GMINA NOWOGRÓDEK POMORSKI

Znak sprawy: BRG.271.11.2025.AF

dot.: postępowania o udzielenie zamówienia publicznego, Znak sprawy: BRG.271.11.2025.AF, nazwa zadania: „**Adaptacja pomieszczeń w celu utworzenia Gminnego Żłobka w Nowogrodku Pomorskim**”

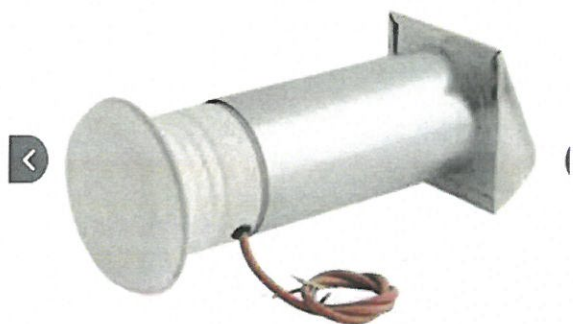
33. Brak jest w Przedmiarze i na rzutach inst. cyrkulacji, którą przewidziano w opisie PT br. sanitarnej p.2.1: „Dla zapewnienia komfortu ciągłości dostaw ciepłej wody do poszczególnych urządzeń należy wykonać instalację cyrkulacyjną poprowadzoną do najdalszego pomieszczenia.” Czy jest to w zakresie zadania, ewentualnie proszę uzupełnić Przedmiar i cz. rysunkową.

Ad. 33) uzupełniono przedmiar i część rysunkową (w załączeniu).
